Zur Fragestellung im Verkehrsausschuss am 26.05.2020 nimmt die Verwaltung wie folgt Stellung:

Sanierung Mülheimer Brücke Verbreiterungen der Geh- und Radwege

Fuß-/Radwegbreiten nach der Baumaßnahme

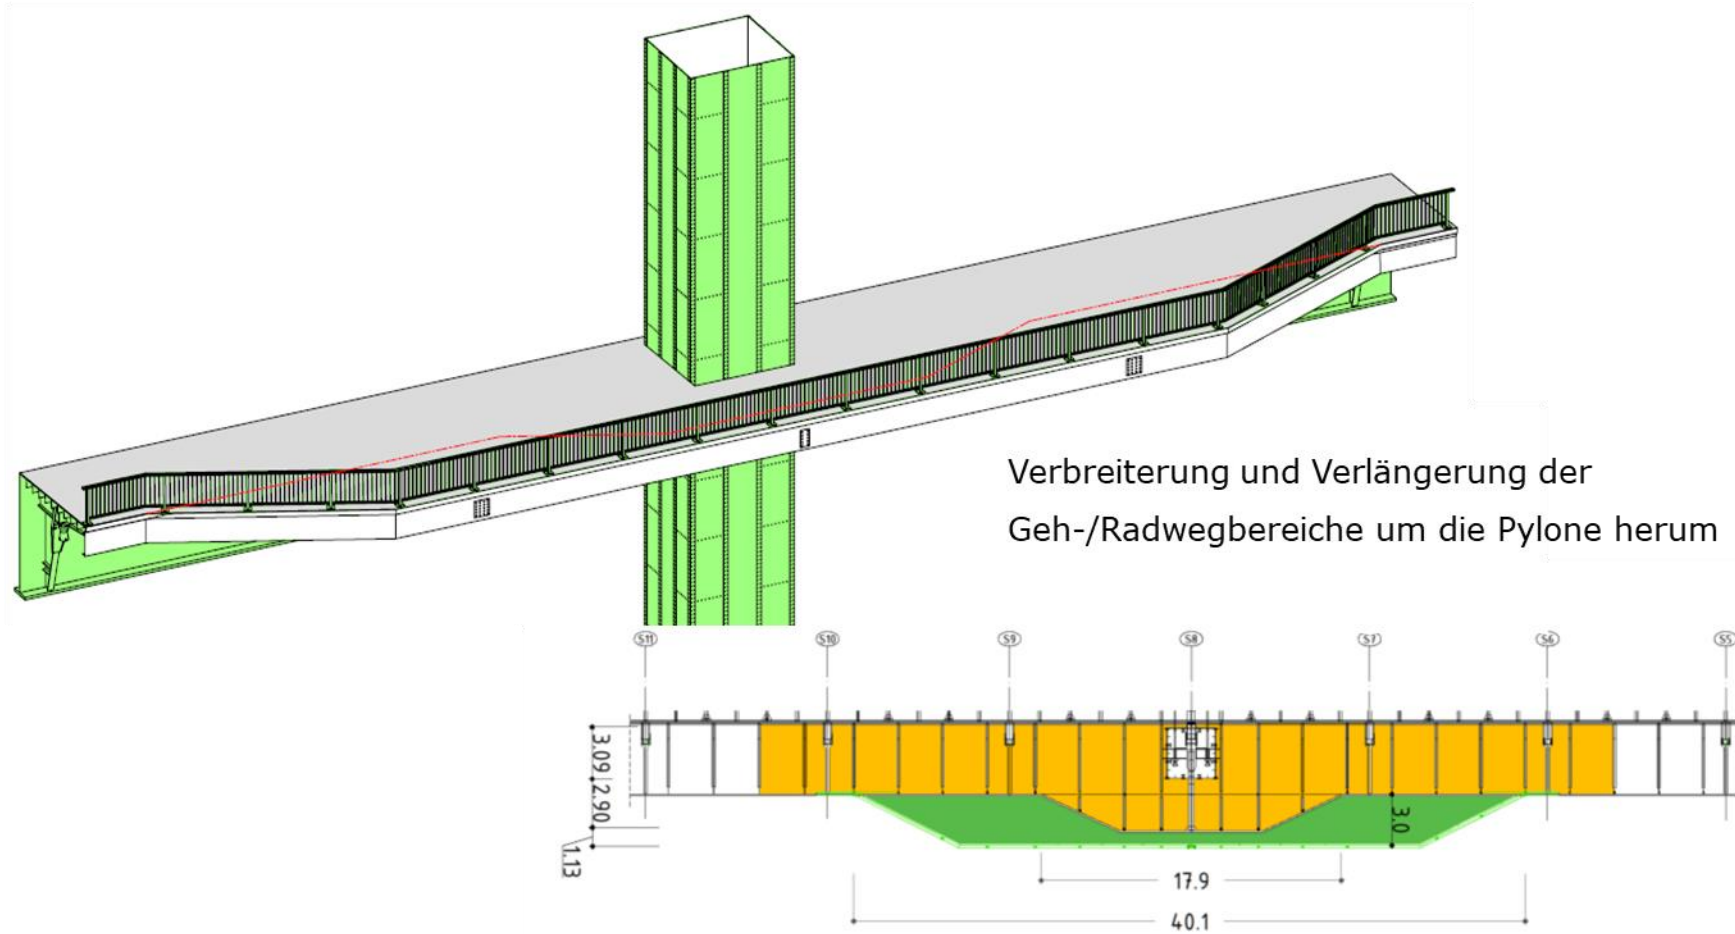
Die seinerzeitigen Ausführungen der Verwaltung haben nach wie vor Bestand. Aus dem nun vorhandenen Zeitfenster können auch heute keine weiteren Vorteile für die zukünftigen Gehwegbreiten abgeleitet werden. Mit den im Zuge der Planung berücksichtigten Verbreiterungen im Bereich der Pylone wird das vertretbare Maximum hergestellt. Außerhalb dieser Abschnitte wird, soweit statisch-konstruktiv umsetzbar, ebenfalls mehr Breite für die zu Fuß Gehenden und Radfahrenden zur Verfügung gestellt werden. Zur Veranschaulichung des zukünftigen Flächenangebotes auf dem Brückenzug dienen die folgenden Darstellungen:
